##### 159<sup>e</sup> session

**Accord de 1958 – Examen de projets d'amendements  
à des Règlements existants, proposés par le GRE**

### **Proposition de complément 24 à la série 01 d'amendements au Règlement n° 6 (Feux indicateurs de direction)**

#### **Communication du Groupe de travail de l'éclairage et de la signalisation lumineuse\***

«6.3.3 En outre,

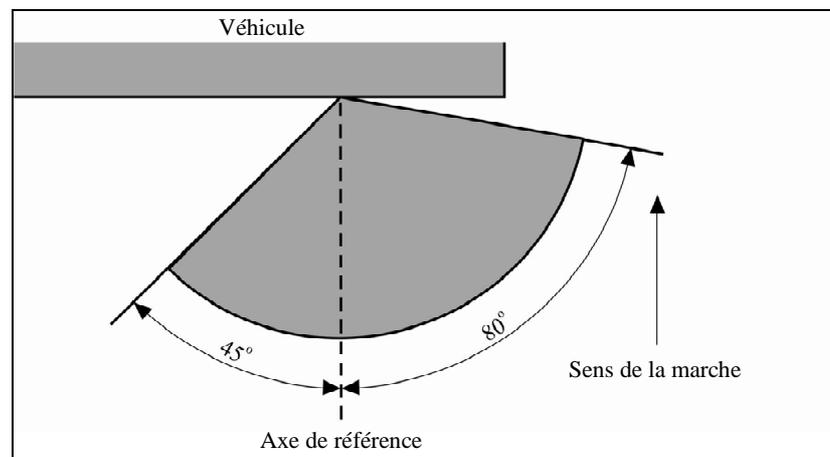
Paragraphes 6.3.3 à 6.3.3.1, modifier comme suit:

6.3.3.1 Dans l'étendue totale des champs définis par les schémas de l'annexe 1, l'intensité de la lumière émise doit être au moins égale à 0,7 cd pour les dispositifs de la catégorie 1b, à 0,3 cd pour les dispositifs des catégories 1, 1a et 2a, et pour ceux de la catégorie 2b de jour; elle doit être au moins égale à 0,07 cd pour les dispositifs de la catégorie 2b de nuit;».

Catégories 5 et 6: Indicateurs de direction latéraux complémentaires destinés à être utilisés sur un véhicule qui est équipé également d'indicateurs de direction des catégories 1, 1a ou 1b et 2a ou 2b».

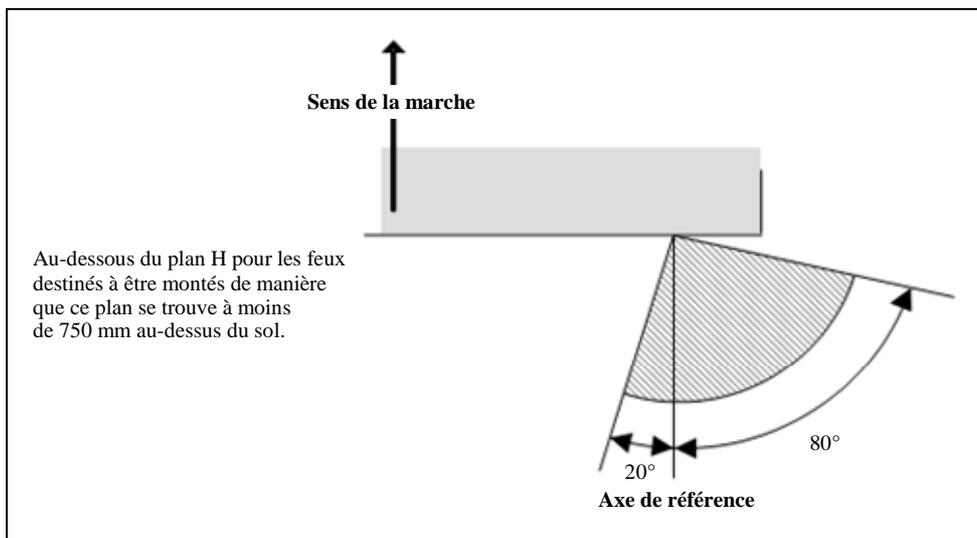
Ajouter un nouveau schéma et le texte s'y rapportant, comme suit:
